改善箇所説明図

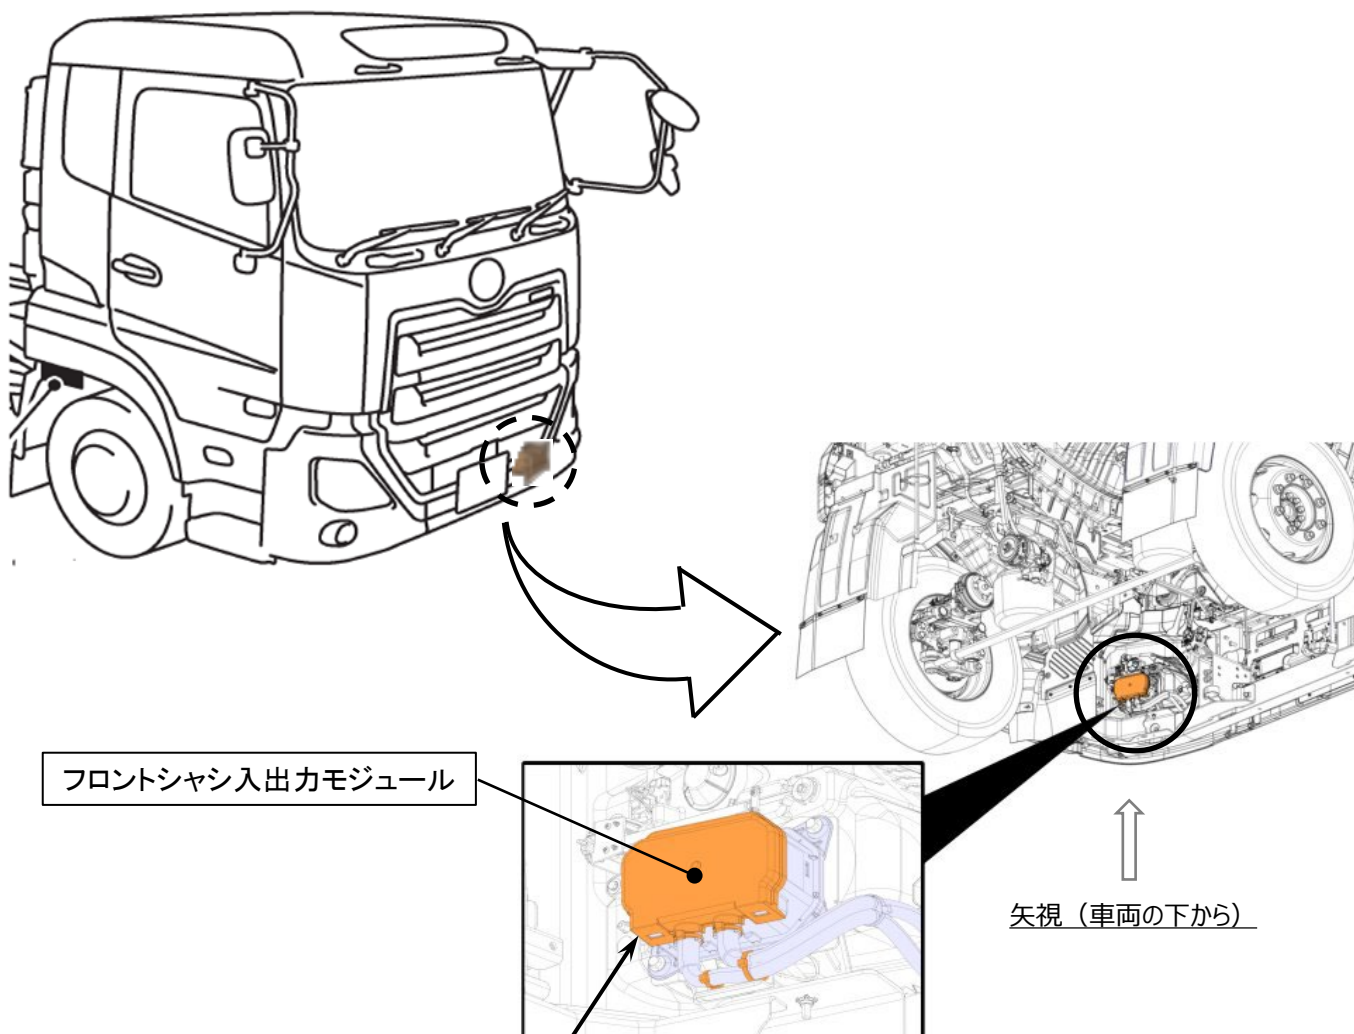
基準不適合発生箇所

修理でフロントシャシ入出力モジュールの旧型から現行型に交換する際のプログラム書き込み指示が不適切なため、前照灯の自動点灯機能に関するソフトウェアが最新版に更新されていない。そのため、IG電源オン時に当該モジュール内の演算処理状況によってはメモリ容量が不足することがあり、メモリ容量が不足し演算処理ができなくなった場合、自動点灯・消灯機能が非常用モードになり、照度に関係なくすれ違い用前照灯が常時点灯状態となり、保安基準に適合しなくなるおそれがある。

改善措置の内容

全車両、メモリ容量の使用領域を増やすためにフロントシャシ入出力モジュールのプログラムを最新版に書き換える。
